A2	Teil A2 Neuaufstellung des Bebauungsplanes Nr. II/J32 „Peppmeierssiek“ und die 227. Änderung des Flächennutzungsplanes „Wohnbaufläche Peppmeierssiek“ (Stand: Mai 2018) - Nutzungsplan Entwurf (Verkleinerung) - Auswertung der Offenlage - Beteiligung der Öffentlichkeit gemäß § 3 (2) BauGB sowie der Fachbehörden und sonstigen Träger öffentlicher Belange gemäß § 4 (2) BauGB
-----------	---

Behandlung der Stellungnahmen aus der öffentlichen Auslegung

Abb. 1: Nutzungsplan – Stand: Entwurf

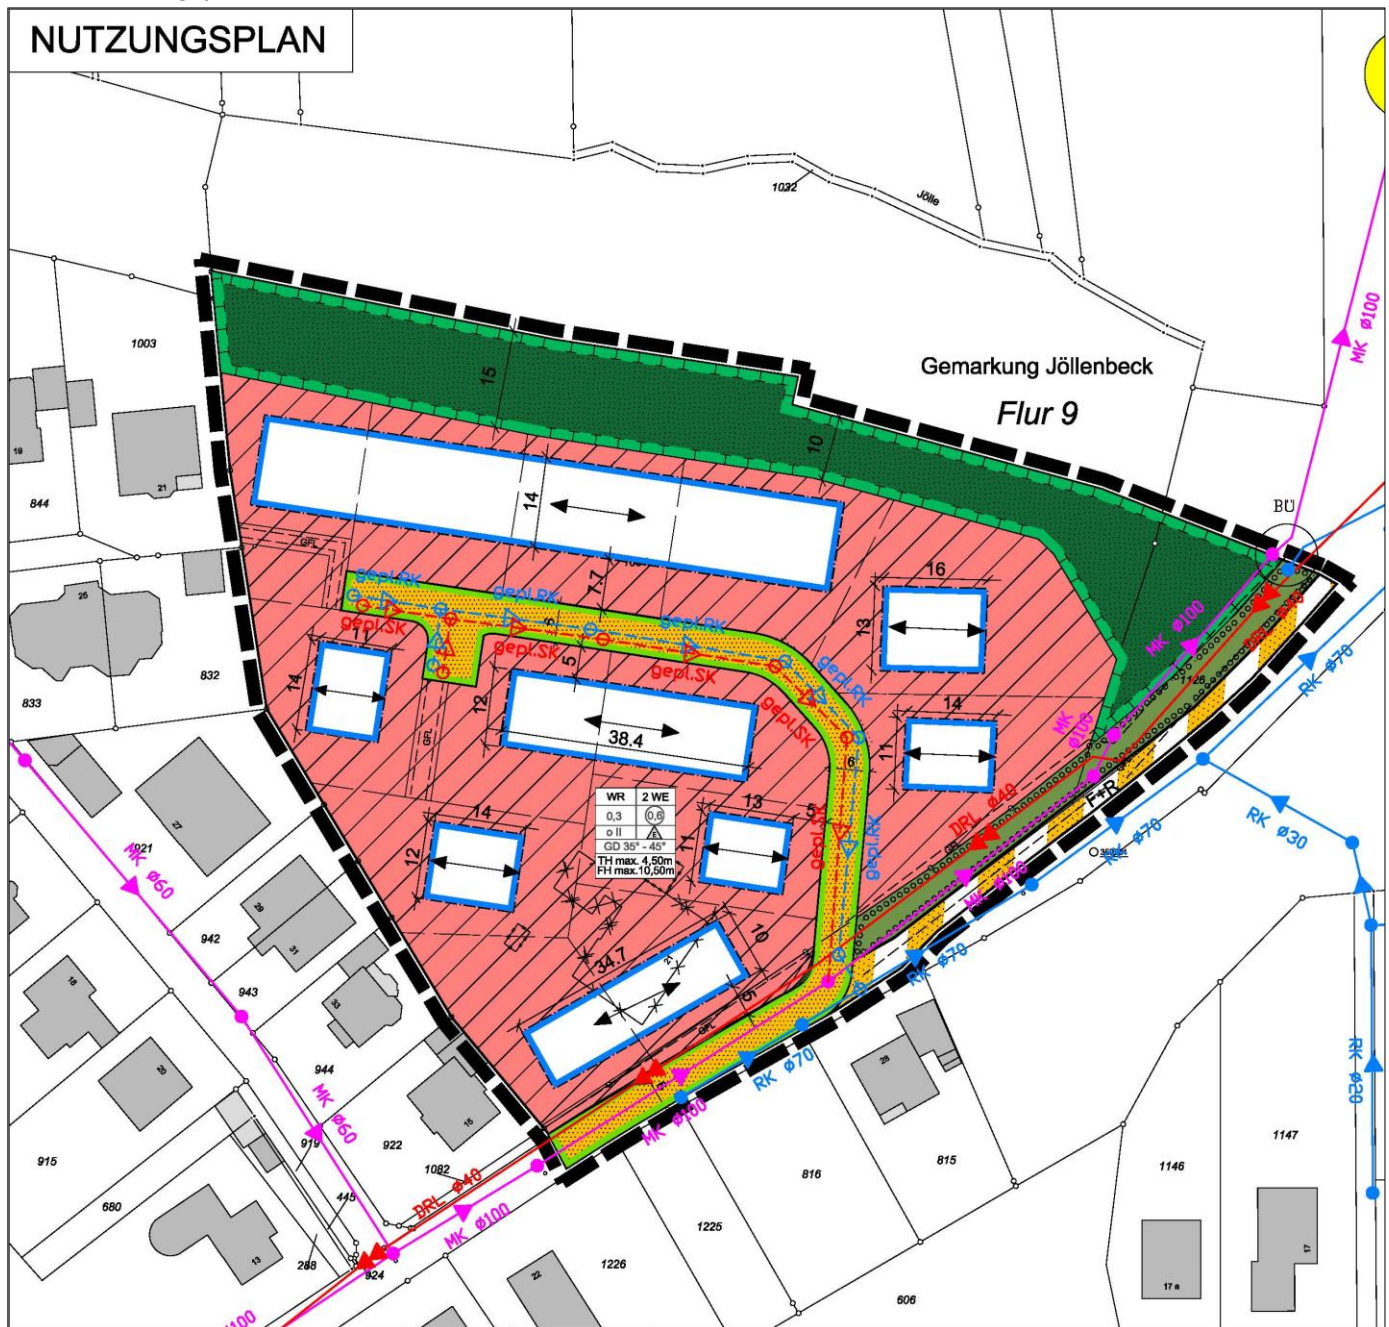
Folgende Änderungen und Ergänzungen gegenüber dem Entwurf sind in der Planzeichnung bzw. den Festsetzungen sowie in der Begründung zur Neuaufstellung des Bebauungsplanes Nr. II/J32 „Peppmeierssiek“ in der Satzungsfassung berücksichtigt worden:

- Die Bemaßung sowie Angaben der Grundstücksgrößen wurden teilweise angepasst.
- Die Darstellung „private Grünfläche“ wurde durch die Darstellung „Wald“ ersetzt.
- Im Bereich des Grundstückes Peppmeierssiek 28 wird ein Fahrrecht zugunsten des Grundstückseigentümers festgesetzt.
- Im Bereich des Fuß- und Radweges wurde die Straßenbegrenzungslinie ergänzt.
- Im Bereich der vorhandenen Straße „Peppmeierssiek“ wurde die Straßenbegrenzungslinie angepasst.
- Das GFL- wurde ergänzt und richtig dargestellt (Bereich Wald/A+E-Fläche).
- Die Signatur der GFL-Linie wurde korrigiert, im Layer verschoben und richtig dargestellt.
- Die Anordnung einzelner Garagen wurde im Gestaltungsplan geändert.
- Das südliche Baufenster mit Planzeichen für die Firstrichtung wurde leicht gedreht, sodass es nunmehr parallel zum Straßenverlauf liegt.
